出國報告（出國類別：洽公）

核二廠 1 號機週期 26 爐心設計審查

服務機關：台灣電力公司

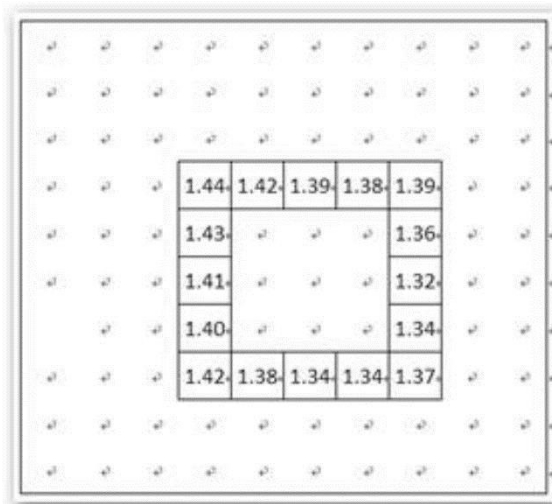
3. 核一廠因水棒連接桿斷裂，相關的肇因分析需要知道斷裂位置大於 1.0 Mev 的中子通量(fluence)，以及 AREVA 對於該中子通量的評估方法為何？

(2) AREVA 公司計算水棒斷裂處中子通量的評估方法為何？

【答】：水棒斷裂位置在燃料底部 BAF 上方 375.29 公分處，即燃料棒軸向第 25 個節點上，濃縮度為天然鈾(即 0.71%U₂₃₅)。

【答】：水棒斷裂位置大於 1Mev 以上的中子通量的分析方法，是追蹤累積此燃料束內每根燃料棒第 25 節點中子通量，從該燃料束放入爐心開始累積每根中子通量，一直到水棒斷裂為止，雖然斷裂位置在第 25 節軸向上方 10 公分處，但 AREVA 並不考慮軸向分布效應，認為誤差不大。AREVA 以第 25 節點水棒周圍燃料棒中子通量均值作為水棒斷裂處之中子通量，其分布與結果如下圖，水棒周圍 16 根燃料棒均值約 1.378×10^{21} n/cm²，與第 25 節全燃料(83 根)的平均相近。
